Keuringsverslag van een elektrische laagspanning- en zeer lage spanningsinstallatie

NIET CONFORM

Straatnaam: Dokter H. Folletlaan
Huisnummer: 167
Busnummer: glv
Postcode: 1780
Gemeente: Wemmel
Land: België

Controlebezoek van een huishoudelijke installatie volgens (KB 08/09/2019) - AREI Boek 1- 6.5. en 4.2.4.3.

Afbeelding schakel- en verdeelbord:

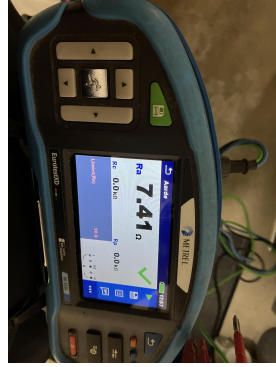
15.02 De aanduiding van de stroomkringen en/of apparatuur, aansluitklemmen, enz dient aangebracht of vervolledigd te worden. (Boek 1 Onderafdeling 3.1.3.1. en 3.1.3.3.A. en 5.1.6.1)

15.02.01 Elke elementaire stroombaan moet met een hoofdletter aangeduid worden. Elk lichtpunt, contactdoos, moeten genummerd worden in volgorde gezien vanaf de beschermingsinrichting tegen overstroom. (Boek 1 onderafdeling 3.1.2.1.)
